UMWELTVERTRÄGLICHKEITSPRÜFUNG IM VEREINFACHTEN VERFAHREN

**IWP Großhofen GmbH & Co KG;
Windpark Großhofen II**

TEILGUTACHTEN SCHATTENWURF UND EISABFALL

Im Auftrag: Amt der NÖ Landesregierung, Abteilung Umwelt- und Anlagenrecht,
WST1-UG-73

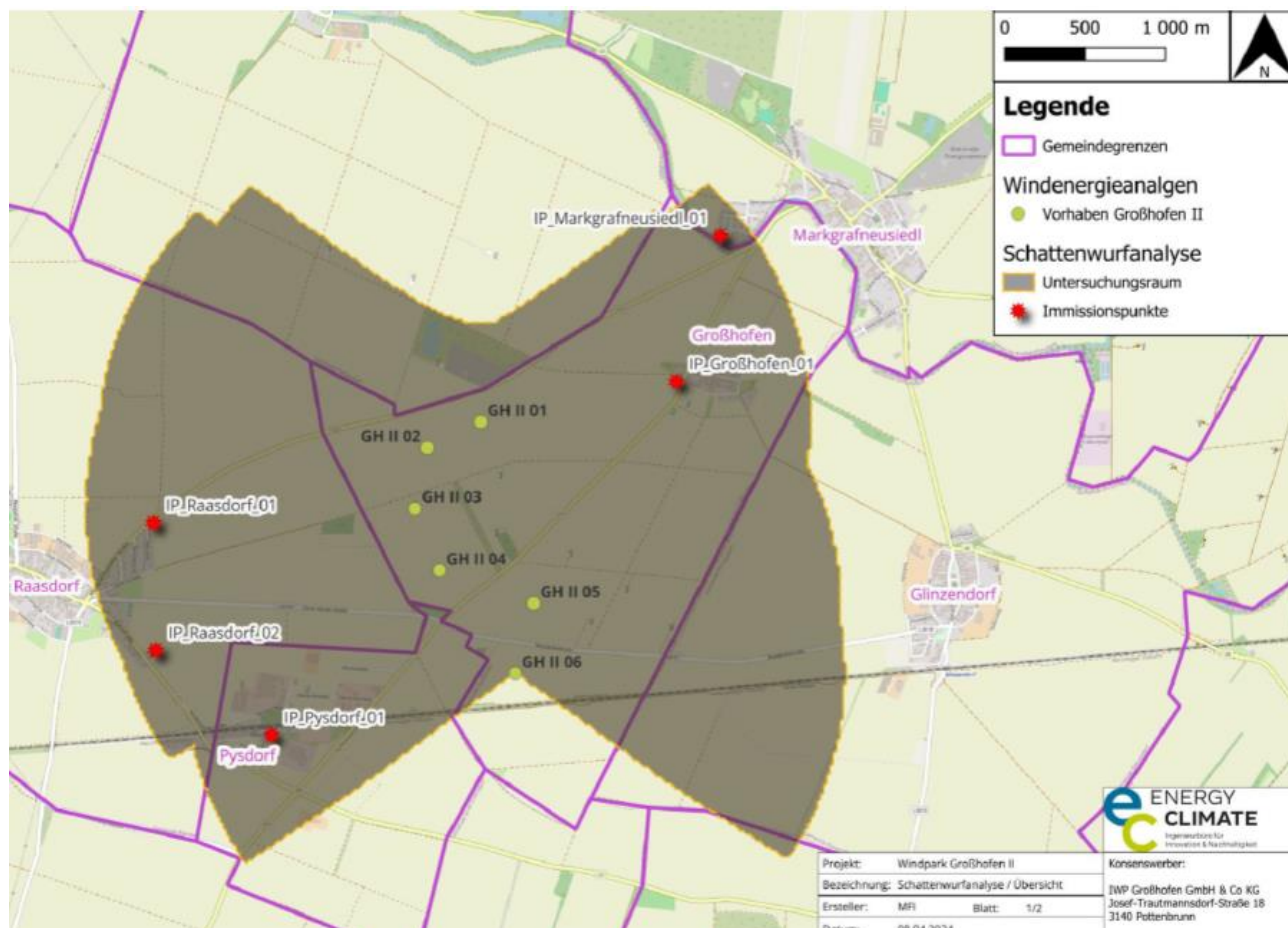
Wie in Tabelle 5 und Tabelle 6 ersichtlich, verursacht das gegenständliche Vorhaben an allen untersuchten Immissionspunkten periodischen Schattenwurf. Es wird am Immissionspunkt „IP_Großhofen_01“ der jährliche Richtwert von maximal 30 Stunden überschritten.

Dahingehend wurde eine automatische Abschaltung Windkraftanlagen projektiert. Die Steuerung soll in Abhängigkeit des aktuell vorherrschenden Sonnenscheins mittels Lichtsensoren erfolgen. Die Steuerung wurde in Einlage D.03.01.03-01, S. 21f (siehe Befund) konkretisiert.

Gegenständlich soll die Abschaltautomatik unter Berücksichtigung tatsächlichen Sonneneinstrahlung konfiguriert werden. Da damit ein meteorologischer Parameter berücksichtigt wird, sind die Immissionen auf die tatsächliche Beschattungsdauer von maximal 8 Stunden pro Jahr zu begrenzen. Dies setzt keine Prognose der meteorologisch wahrscheinlichen Beschattungsdauer voraus.

Sollte der Richtwert von 30 Stunden pro Jahr angewandt werden, so wäre ein fixer Abschaltplan bezogen auf die astronomisch maximal mögliche Beschattungsdauer ohne Berücksichtigung, ob tatsächlich Sonnenschein vorliegt, in der Abschaltautomatik zu hinterlegen.

Den Ausführungen in Einlage D.03.01.03-01, S. 21f kann daher aus fachlicher Sicht nicht zugestimmt werden. Es erfolgte daher eine Präzisierung der Maßnahme als Auflagenvorschlag.

1. Durch geeignete Parametrisierung einer Schattenwurfberechnung ist sicherzustellen, dass die Richtwerte von maximal 30 Stunden pro Jahr (8 Stunden pro Jahr bei Berücksichtigung der tatsächlichen Sonneneinstrahlung) und maximal 30 Minuten pro Tag an periodischen Schattenwurf an den untersuchten Immissionspunkten eingehalten werden.
2. Ein Nachweis der Installation der Schattenwurf-Abschaltvorrichtung sowie dessen Parametrisierung muss vor Inbetriebnahme dokumentiert und der Behörde übermittelt werden.
3. Es sind ganzjährig Protokolle über die Schattenwurfereignisse zu führen und auf Aufforderung der Behörde vorzulegen. Die geführten Protokolle müssen elektronisch übermittelbar sein sowie in einem auswertbaren Format vorliegen. Die Aufzeichnungen müssen im Minutentakt erfolgen.
